±660kV HVDC Project from Matiari to Lahore in Pakistan

±660kV Lahore Converter Station

M L H V D C - E N G - E C I - D D - P C - 0 7 2 3 - 1 8 1 A

极2换流变保护屏B屏右侧端子排图
Right terminal diagram(=S2+TFP2B)

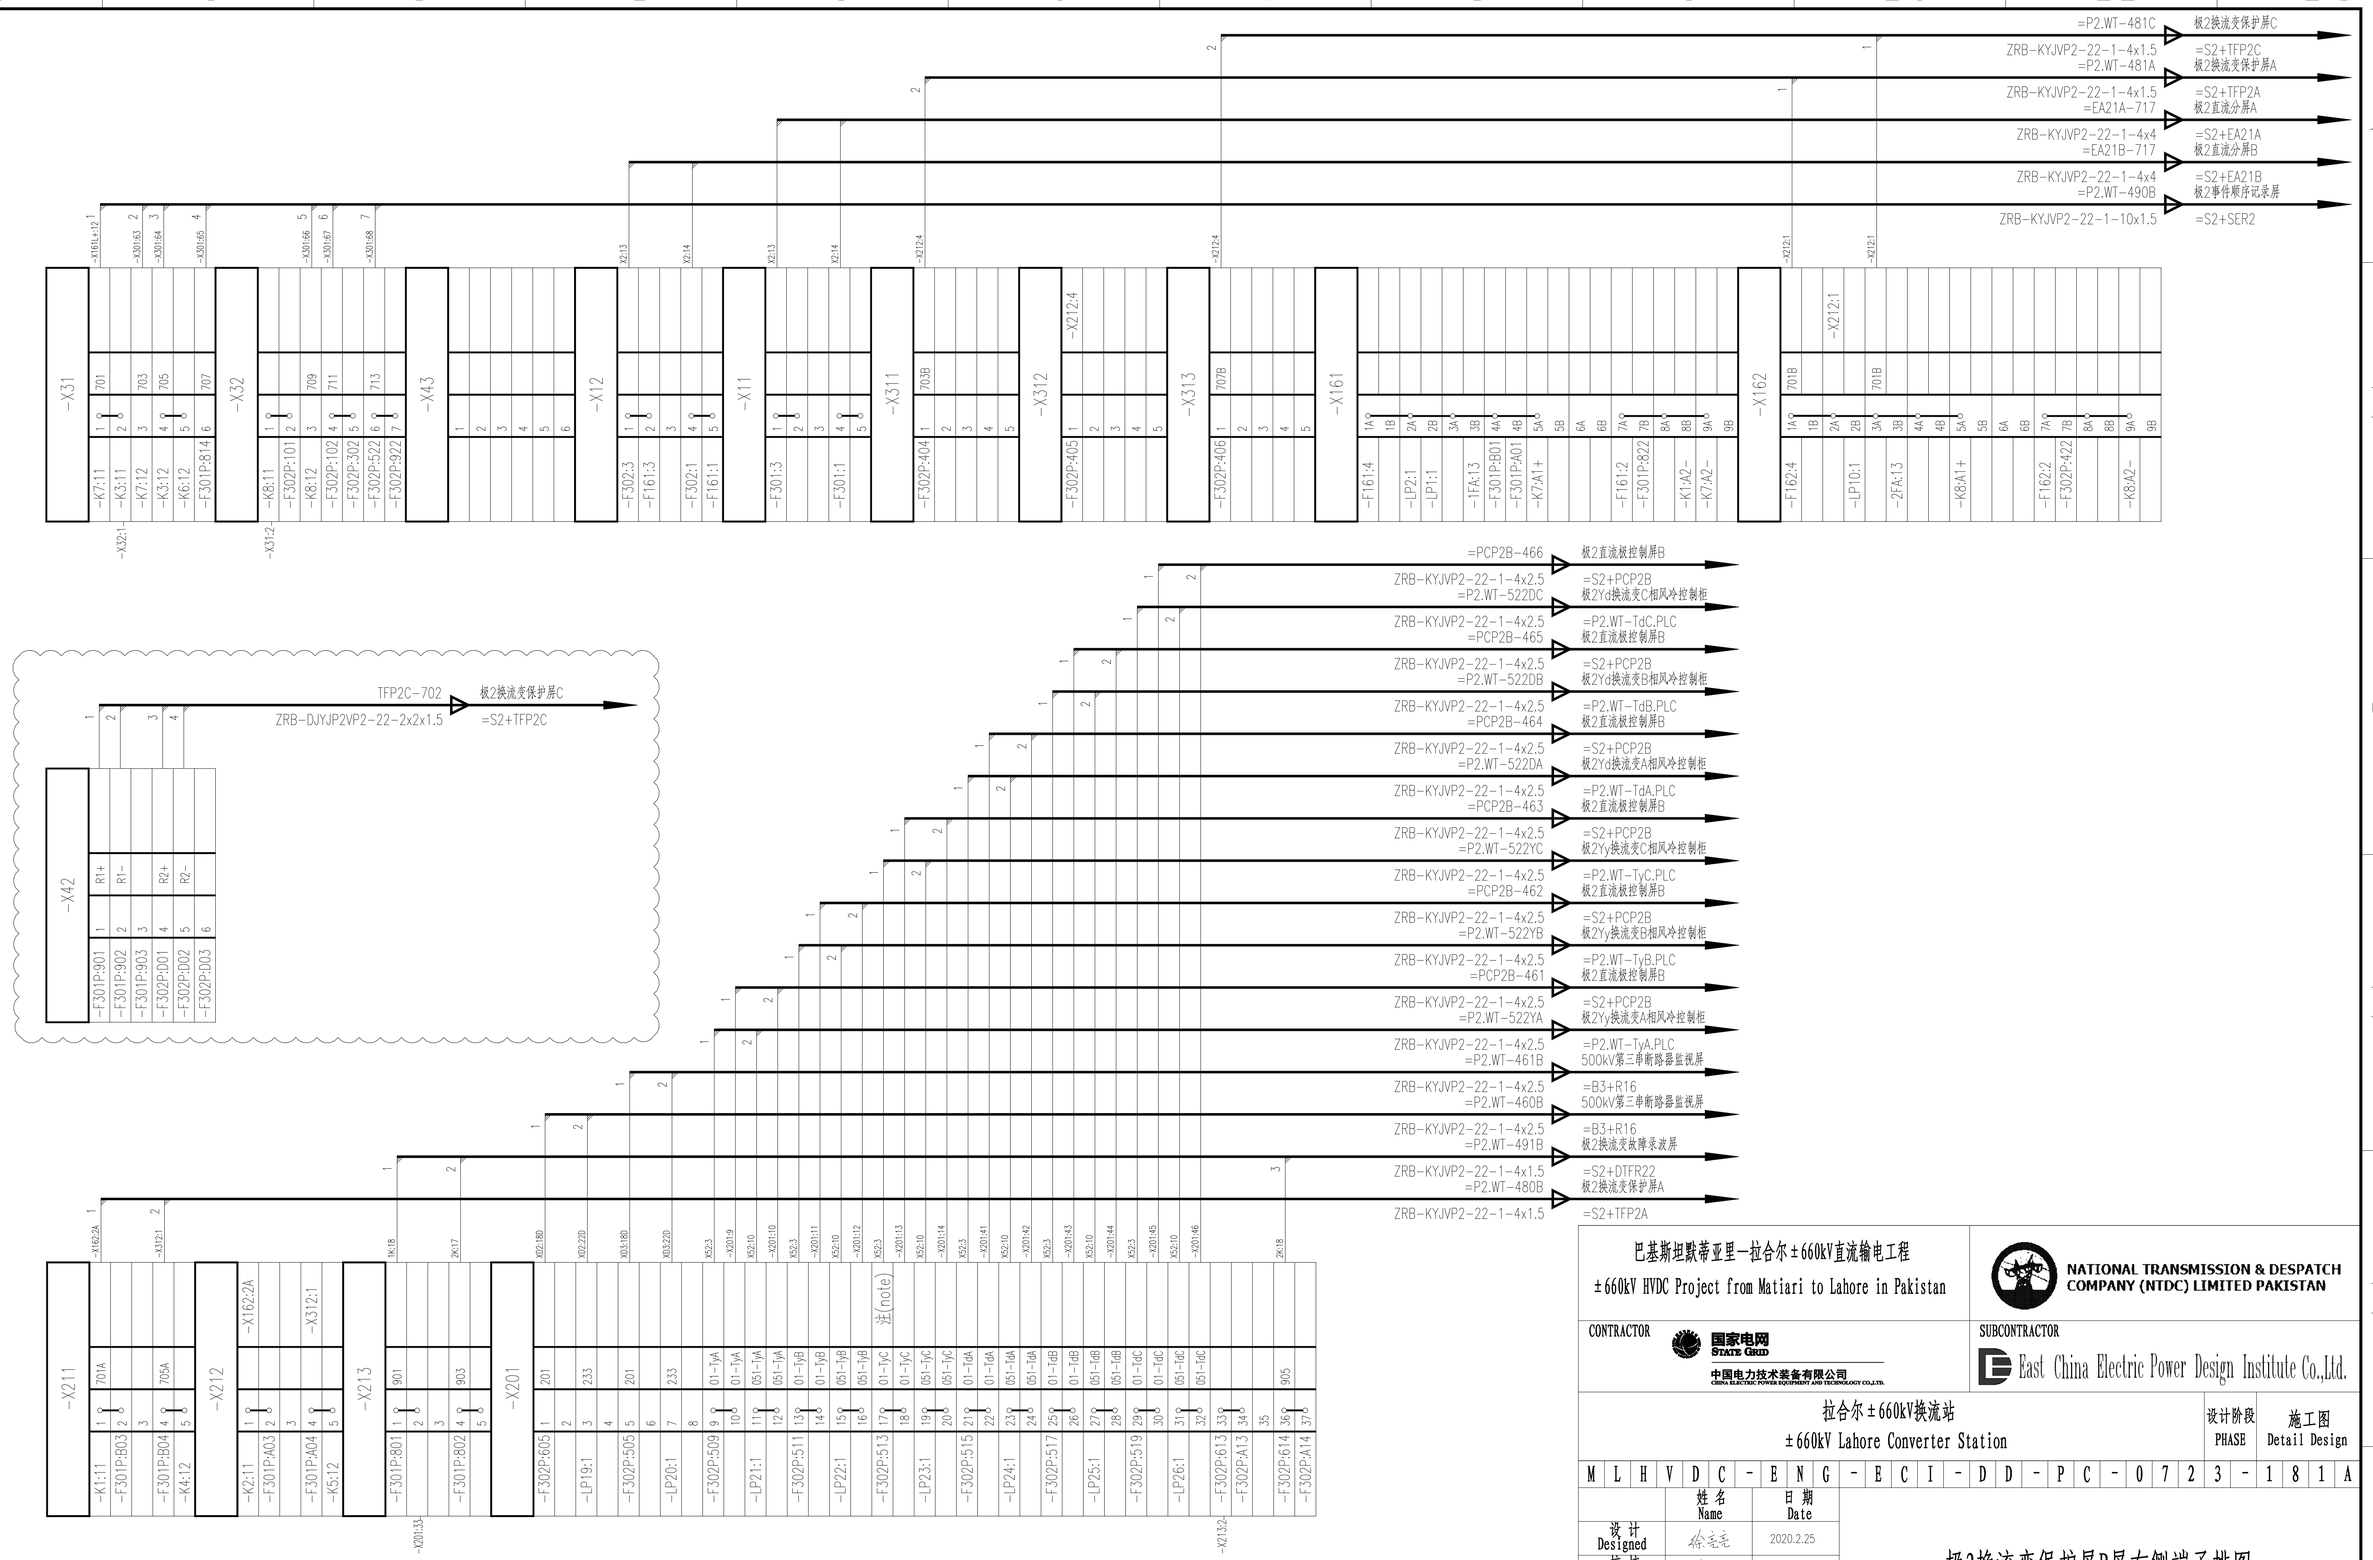
注：增加端子9-10、11-12、13-14、15-16、17-18、19-20、21-22、23-24、25-26、27-28、29-30、31-32之间的短接片。

Note: The connection piece needs to be increased between terminals 9-10、11-12、13-14、15-16、17-18、19-20、21-22、23-24、25-26、27-28、29-30、31-32.
